改善箇所説明図

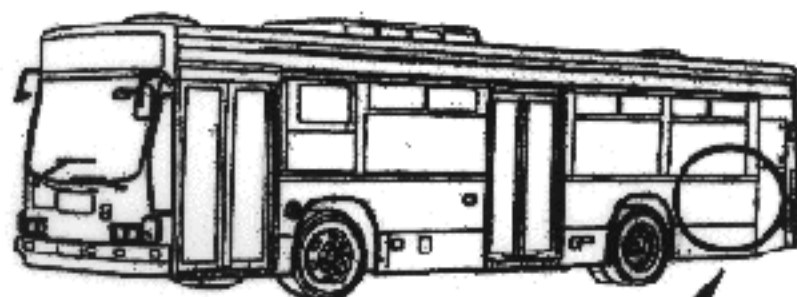
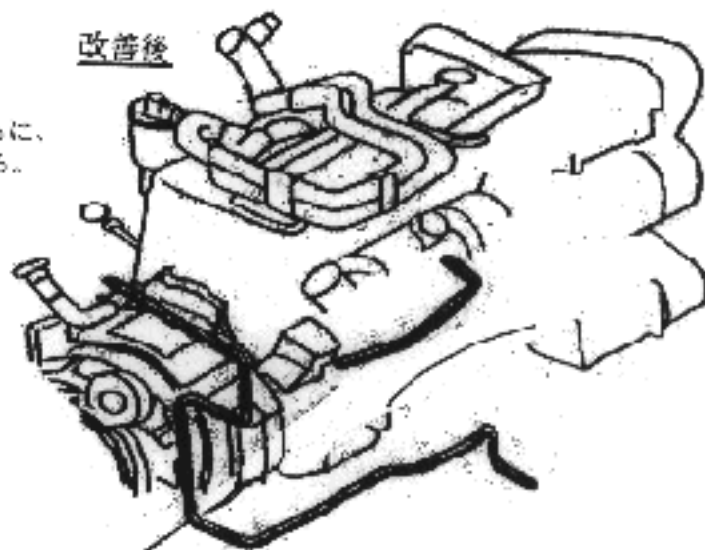
不具合発生箇所

かじ取り装置において、パワー・ステアリング油圧配管を車両製造時に変形させたものがあるため、当該油圧配管と過給機等の冷却水配管が接触するものがあり、そのままの状態で使用を続けると、油圧配管が損傷し、最悪の場合、パワー・ステアリングオイルが漏れ、かじ取りハンドルの操作力が増大するおそれがある。

改善措置の内容

全車両、当該油圧配管を対策品に交換するとともに、冷却水配管が損傷しているものは新品と交換する。

改善後
